六輕相關計畫
環境影響評估審查結論
執行監督委員會
(台塑企業)

第九十一次委員會報告資料

中華民國 112 年 06 月 27 日

第90次監督委員會決議事項答覆及意見回覆辦理情形

附圖 4-1 近五年濁水溪沖積扇地下水氮氣測值分布圖

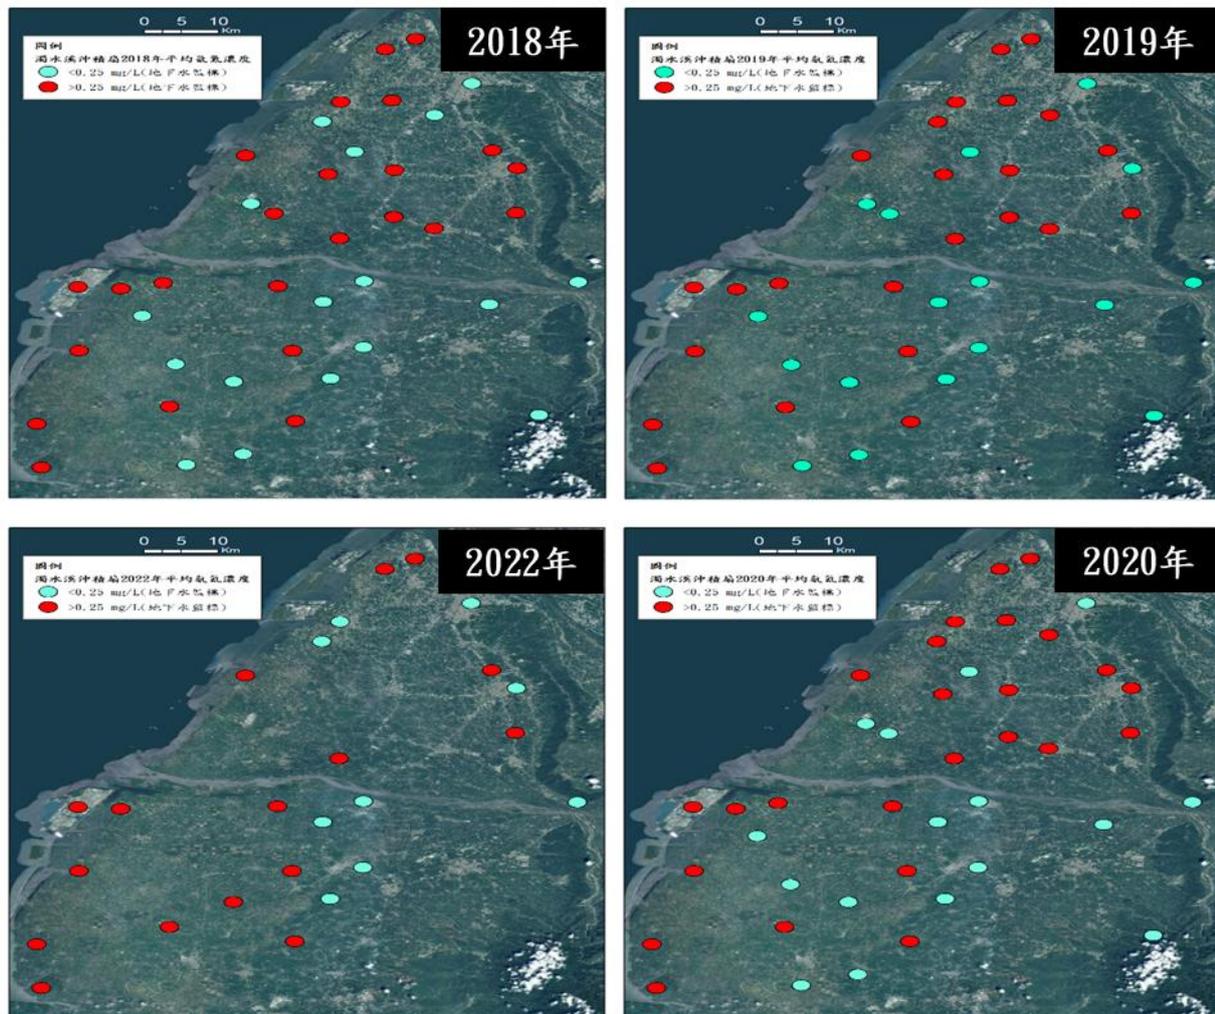
<p>六輕相關開發計畫環境影響評估審查結論執行監督委員會第九十次(112.03.24)會議記錄</p>	<p>答覆說明及辦理情形</p>
<p>(四) 簡報二第36頁，六輕廠內地下水氮氣的濃度是點狀的分佈，從所提供之資料無法證明氮氣是從廠外而來，研判為區域特性，何種「區域特性」？</p>	<p>由主管機關資料顯示，濁水溪沖積扇沿海及河川下游部份地下水氮氣普遍有偏高情形，氮氣測項之不合格率為44.9%~84.2%，顯示本區域地下水普遍存在氮氣偏高之現象。再由主管機關99年~109年濁水溪沖積扇地下水調查結果顯示，歷來濁水溪沖積扇地下水普遍氮氣測值偏高(如附圖4-1)。麥寮園區位處濁水溪沖積扇尾及新虎尾溪出海口，歷年來受背景環境影響，地下水氮氣測值有超過監測標準之情事，故研判為區域特性。</p>
